Bebauungsplan "Solarpark Im Morkenfeld am Wäldchen"
der Gemeinde St. Alban
Verbandsgemeinde Nordpfälzer-Land
Donnersbergkreis

Prüfung der eingegangenen Stellungnahmen aus der frühzeitigen Öffentlichkeitsbeteiligung gemäß § 3 Abs. 1 BauGB und der frühzeitigen Beteiligung der Behörden und Träger sonstiger Belange gemäß § 4 Abs. 1 BauGB

Stand: Juni 2024

Beigefügte Karten (Auszüge)

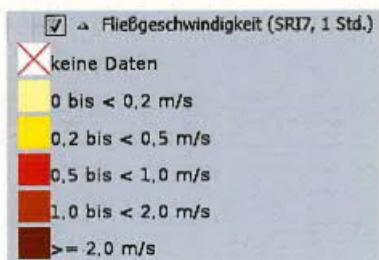
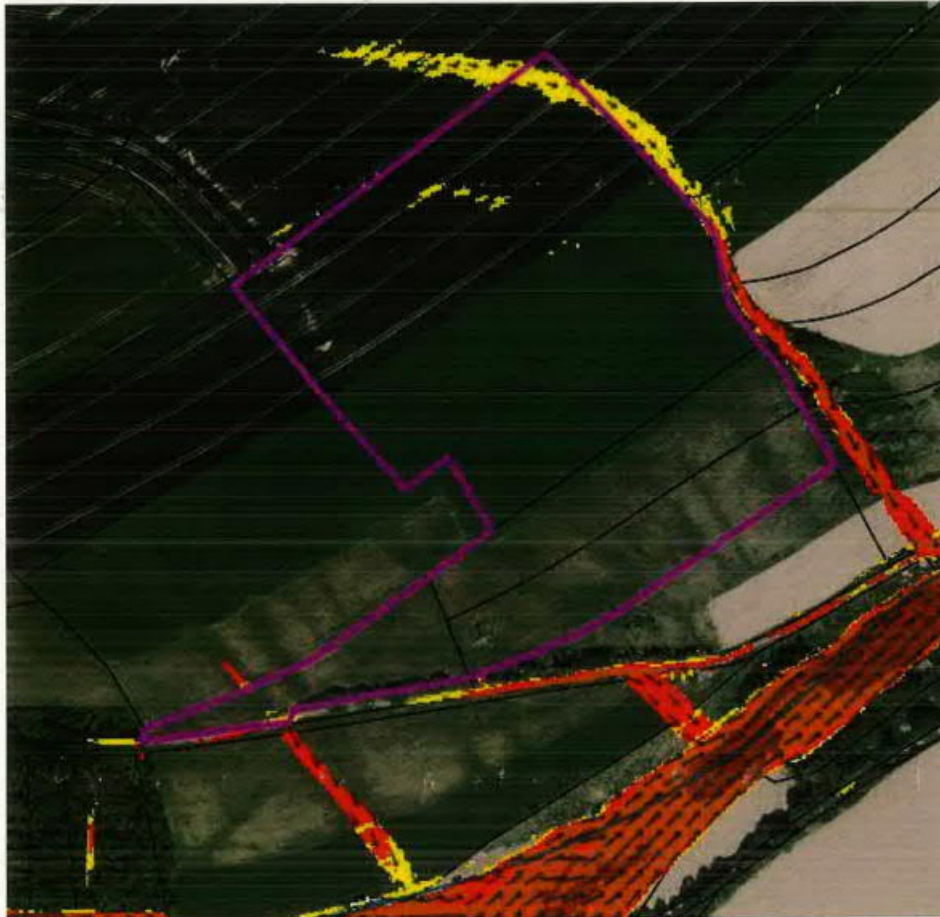
Eine umfassende Übersicht über bodenschutzfachliche Auswirkungen von Freiflächen-photovoltaikanlagen (FF-PVA) liefert bspw. die LABO-Arbeitshilfe „Bodenschutz bei Standortauswahl, Bau, Betrieb und Rückbau von Freiflächenanlagen für Photovoltaik und Solarthermie“. Gemäß Rundschreiben des Ministeriums für Wirtschaft, Verkehr, Landwirtschaft und Weinbau sowie des Ministeriums für Klimaschutz, Umwelt, Energie und Mobilität Rheinland-Pfalz vom 07.11.2023 sind die in der Arbeitshilfe beschriebenen bodenschutzfachlichen und -rechtlichen Anforderungen im Zuge der Planung und Genehmigung zu berücksichtigen.

Im Hinblick auf den erforderlichen Umfang und Detaillierungsgrad der Umweltprüfung bitte ich den Umweltbericht mit den Belangen des vorsorgenden Bodenschutzes speziell für die Errichtung und den Betrieb des geplanten Solarparks abzugleichen. M. E. sind die im Entwurf des Bebauungsplanes beschriebenen

Zur besseren Prüfbarkeit der diversen Unterlagen zum Bebauungsplan bietet es sich an, die bodenschutzfachliche Thematik – trotz teilweise inhaltlicher Überschneidungen zum Naturschutz – in einem eigenen Kapitel abzuhandeln.

Die Hinweise zum vorsorgenden Bodenschutz werden zur Kenntnis genommen und für die weitere Planung geprüft. Im Umweltbericht im Rahmen des Entwurfes werden hierzu ausführliche Aussagen getroffen werden.

Weiter wird eine Rückbauverpflichtung mit in die Textlichen Festsetzungen aufgenommen, um langfristig eine Rückführung der Fläche in die vormalige Nutzung zu ermöglichen.
